Ford Fiesta, de 08/95 a 01/01/99 Código de fabrico ST até XC

Indicador de temperatura do líquido refrigerante mantém-se constantemente antes da zona vermelha

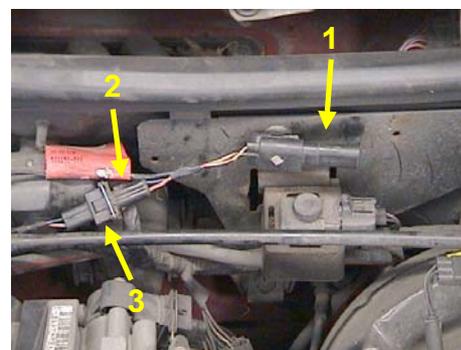
Se surgir uma reclamação do tipo acima mencionada, a causa poderá ser uma avaria no sensor de temperatura do líquido refrigerante. Embora a temperatura se encontre normal, com temperaturas exteriores elevadas, pode acontecer que o sensor transmita um valor errado ao indicador. Através da montagem de um sensor modificado, pode eliminar-se esta falha.

- Verifique o código do rádio e anote a emissora de rádio memorizada
- Desligue a bateria dos bornes
- Retire a ficha do sensor de indicação de temperatura do líquido refrigerante
- Desmonte o sensor. Ao desmontá-lo, apoie o corpo.
- Monte o novo sensor e aperte-o com 8 Nm.
- Separe a ficha do sensor do cabo, isole as extremidades do cabo e fixe-as na cablagem
- Solte o díodo (Pos. 1) do cabo de ligação do suporte
- Separe a ficha do díodo (Pos. 2)
- Remova o díodo com o cabo
- Introduza agora a ficha (Pos. 3) directamente no sensor
- Ligue de novo a bateria
